Bollettino 160-P2 e 160-P3 Conformità CE

- Pubblicazione 0160-5.28ML con data settembre 1999
- Pubblicazione 0160-5.29ML con data settembre 1999

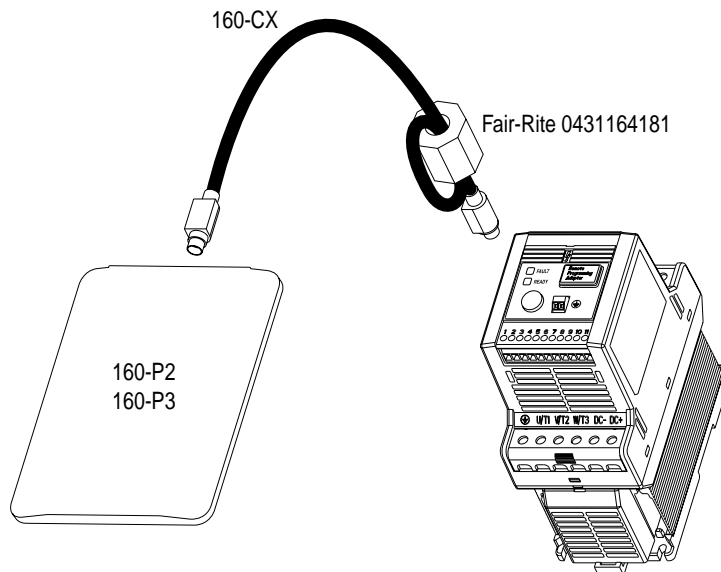
Gli standard di conformità CE richiedono il controllo delle interferenze elettromagnetiche (EMI).

Senza soppressione, i cavi 160-CX usati con il dispositivo 160-P2 (modulo con tastierino remoto 160 SSC™) e con il dispositivo 160-P3 (modulo con tastierino CopyCat 160 SSC™) supereranno gli standard CE.

Aggiungere un nucleo di ferrite ai cavi 160-CX, sul lato inverter dei cavi stessi.

Usare il numero di parte Fair-Rite 0431164181 o equivalente e compiere un giro completo, come mostrato in figura.
